Rapport d'analyse environnementale

**Projet de restauration des berges
le long de la rivière Ristigouche
dans la communauté de Listuguj**

Dossier 3211-02-199

Le 18 décembre 2002

Figure 2 : Coupes types de l'enrochement et du sentier, tirées de l'étude d'impact

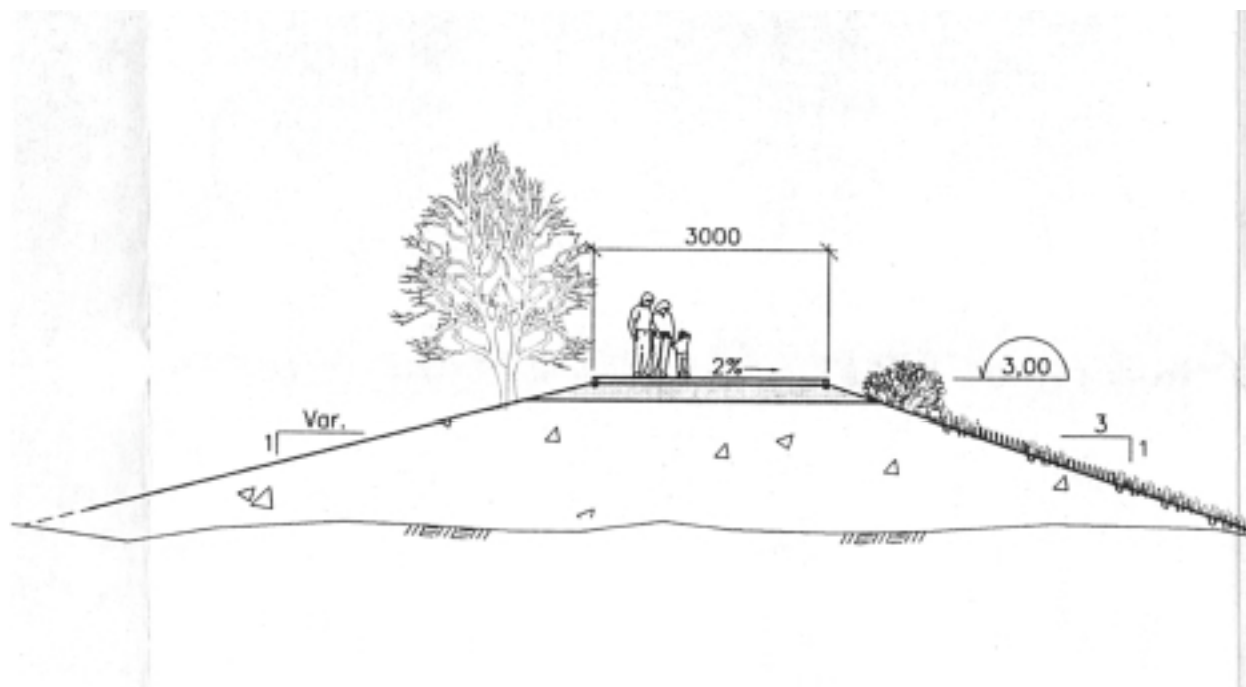
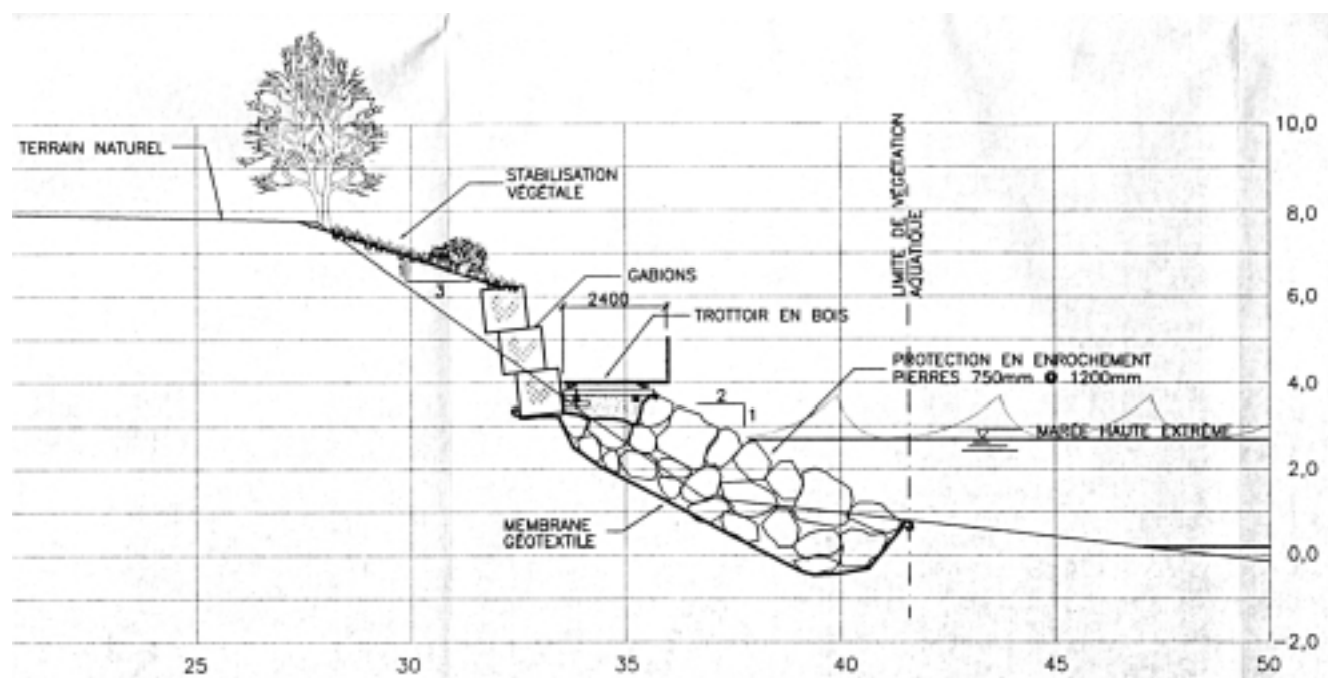
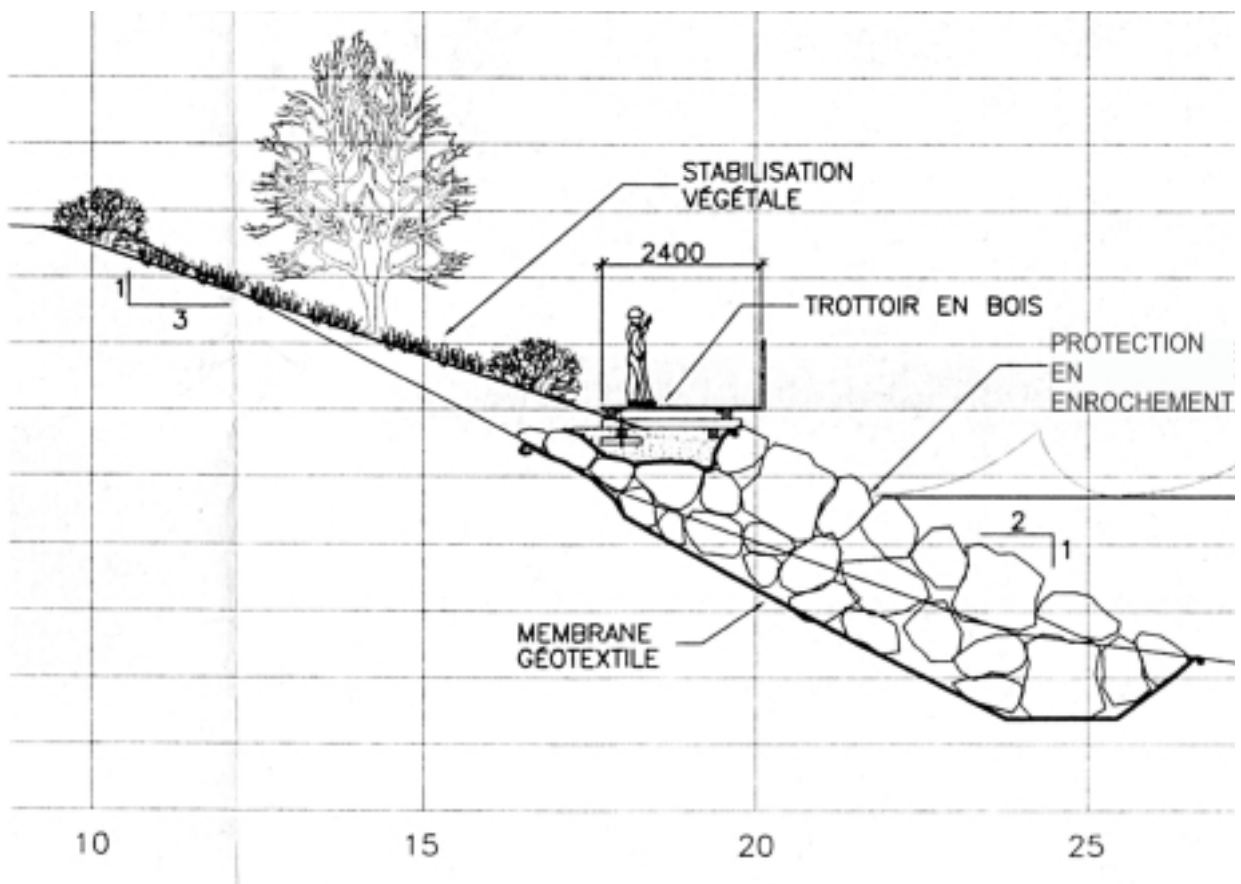
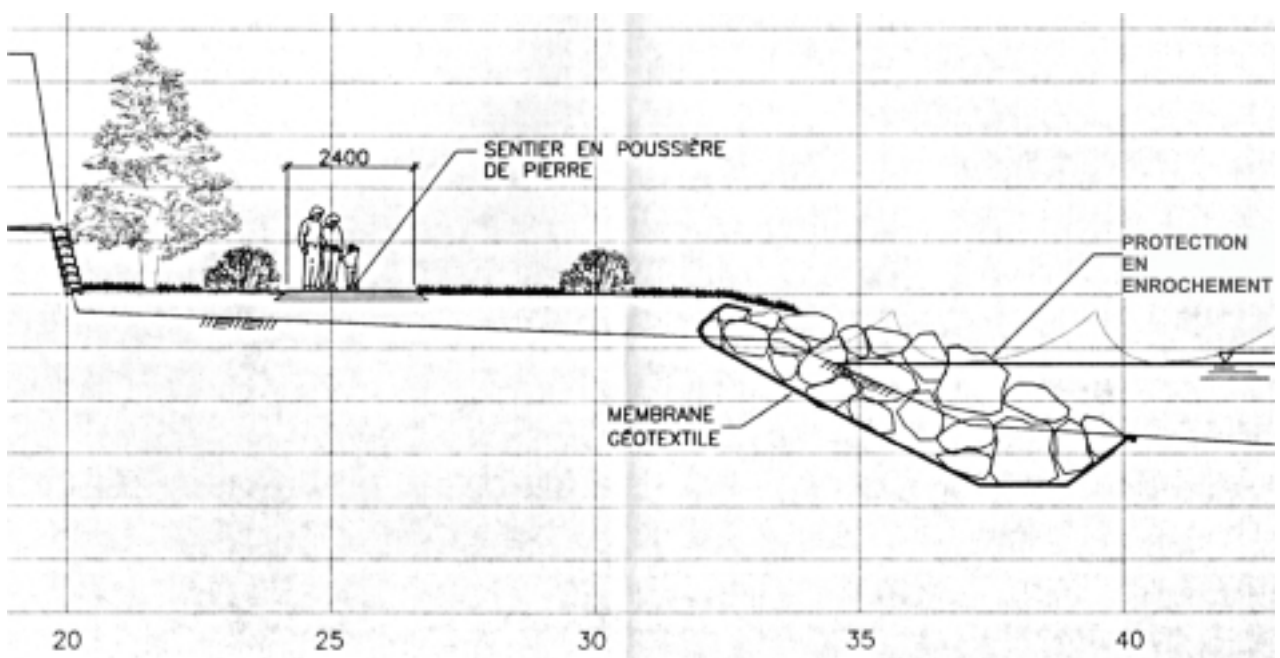
La hauteur du talus varie, le long de la zone des travaux, de 4 à 5 mètres à l'extrémité ouest du sentier de bois (chaînage 0+180) jusqu'à près de 8 mètres au chaînage 0+315. Quatre coupes types, tirées de l'étude d'impact, des différentes formes que prend le talus ou le sentier piétonnier à la suite des travaux vous sont présentées aux pages suivantes (voir Figure 2). Les travaux de nettoyage et de stabilisation entraîneront la perte de la végétation du haut du talus, lorsqu'elle est présente. Un couvert végétal d'une superficie estimée à 5 000 m² sera ainsi perdu lors des activités de nettoyage et de stabilisation du talus. Le remplacement de cette végétation par l'aménagement du haut du talus, entre le gabion (élévation maximale de 5,2 m) et le bord du talus, comprendra des espèces arbustives et arborescentes, y compris des espèces vivaces stabilisatrices adaptées à la nature et au taux d'humidité des sols.

Nous considérons que les propriétés riveraines situées du chaînage 0+150 au chaînage 0+250 et du chaînage 0+725 au chaînage 1+080 n'auront pas suffisamment d'intimité puisque la tête et même une partie du corps des promeneurs dépasseront du bord du talus. Ces zones comprennent plus de 15 résidences. Pour la zone comprise entre le chaînage 0+600 et le chaînage 0+725, il n'y a pas de propriété riveraine à cause de la présence rapprochée du chemin public au bord du talus. L'impact de cette perte d'intimité pour les riverains n'a pas été évalué par l'initiateur de projet, mais en utilisant la même méthode que celui-ci dans l'étude d'impact, l'importance de cet impact est considérée majeure.

Afin d'assurer l'intimité des propriétés, nous souhaitons que l'aménagement paysager prévu par l'initiateur de projet sera suffisamment dense à la base pour limiter la visibilité vers les propriétés riveraines. Cet aménagement paysager, dans le haut du talus, devra donc être agencé selon la topographie du terrain, les besoins d'intimité des riverains et à la satisfaction de ces derniers, de la même manière que la tour de télécommunication, les hangars, les poteaux de corde à linge et les drains seront remis en place après la réalisation des travaux de stabilisation.
